L'EBS E pour remorque franchit une nouvelle étape : La version TEBS E3 est conforme à la dernière mise à jour de la législation

En octobre 2012, WABCO poursuit l'histoire à succès de l'EBS E pour remorque en lançant la version TEBS E3. La mise à jour est conforme aux prescriptions légales selon l'ECE R-13 compléments 16 et 17.

TEBS E Modulateur 480 102 06x 0

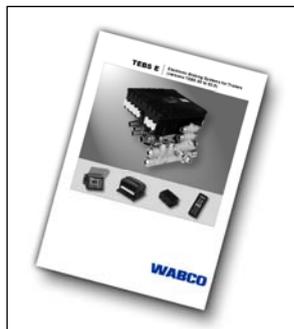
En ce qui concerne l'actualisation de l'ECE R-13, il s'agit d'améliorer la stabilité de l'attelage camion/remorque en améliorant la communication entre l'EBS de la remorque et l'EBS du camion. L'actualisation permet de transmettre des messages CAN supplémentaires de l'EBS de la remorque vers l'EBS du véhicule moteur.

Les messages CAN suivants sont transmis au camion conformément aux exigences de la nouvelle législation :

- Pression au cylindre de frein
- Accélération latérale de la remorque
- Système RSS actif/non actif

Le nouveau modulateur est identique aux versions précédentes en ce qui concerne le montage et les fonctionnalités. Le lancement de la production de la version TEBS E3 aura lieu dans en semaine 44 à partir du 29 octobre 2012.
